Objet : Demande d'accès aux documents concernant la propriété 2985-2989,
boulevard Curé Labelle, Prévost

N° de demande : 200728257	Type de demande : Plainte à caractère environnemental
Objet de la demande : H-PL / Prévost / 9230-2131 Qc inc (Métro) / Vérifier le bien-fondé de la plainte concernant des travaux de construction émettant des sédiments en rive et littoral d'un cours d'eau

N° d'intervention : 301469312	Type d'intervention : Inspection
N° de gestion doc. : 7430-15-01-03720-03	N° de document : 401931461
But de l'intervention : Vérifier le bien-fondé de la plainte concernant des travaux de construction émettant des sédiments en rive et littoral d'un cours d'eau

Croquis 3. Mesure de la distance entre l'émission de sédiments sur les lots 2 225 674 et 2 225 977 à Prévost et la présence d'espèces animales à risque en aval.

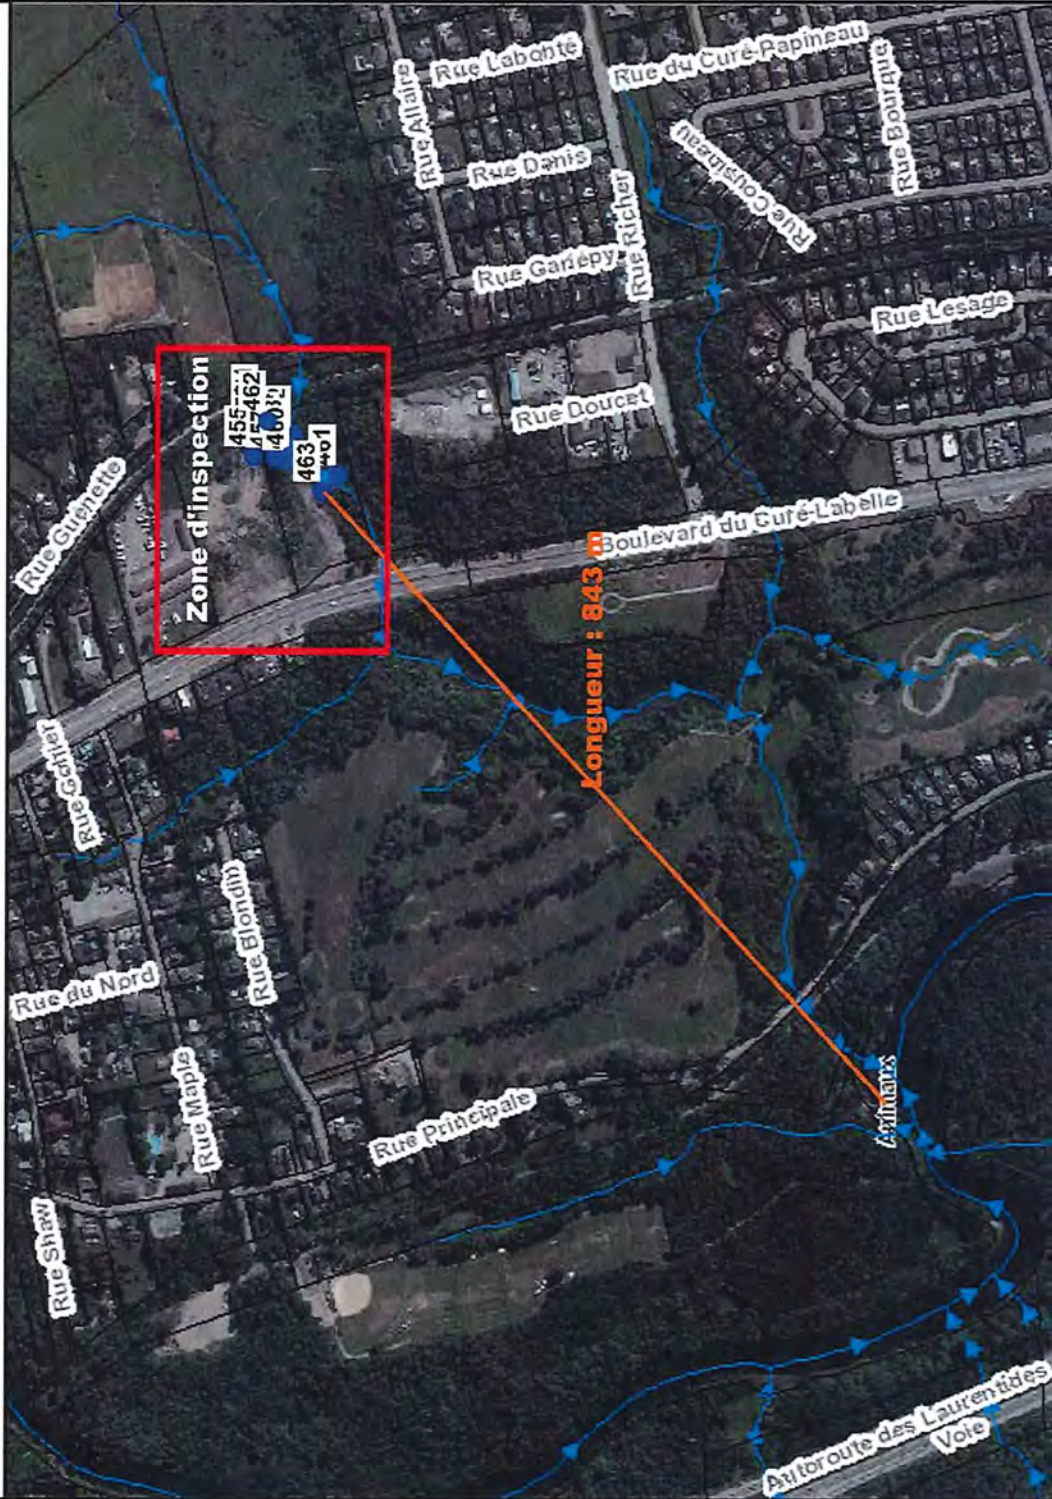
Je détermine à l'aide de l'atlas géomatique du Ministère la superficie de rive impactée par l'entraînement de sédiments. Je mesure donc à l'aide de l'outil « Distance » l'espace présent entre les points GPS 462 et 463, désignant le début et la fin de l'émission de sédiments. J'obtiens ainsi une longueur de 96 mètres. (Annexe 7)

Je vérifie dans l'atlas géomatique s'il y a présence d'espèces fauniques et floristiques vulnérables ou menacées à proximité. J'obtiens une présence pour une espèce faunique aquatique à risque dans un rayon de moins d'un kilomètre (843m). (Annexe 8)
